INA INFO TECHNIQUE

Galet tendeur réf. 531 0851 10

Nouvelles spécifications

Photo 1: 531 0777 10 – Ancien galet tendeur (979743)

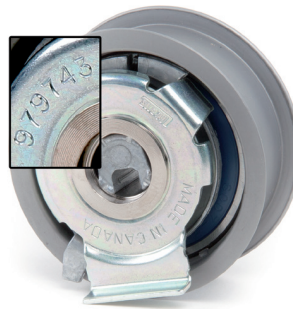
En raison de nouvelles spécifications, le galet tendeur réf. 531 0851 10 remplace le galet tendeur réf. 531 0777 10.

La seule différence entre les deux galets tendeurs est le numéro gravé au dos (photos 1 et photo 2)

On ne peut pas remplacer le galet tendeur numéro 979830 par le galet tendeur numéro 979743 !
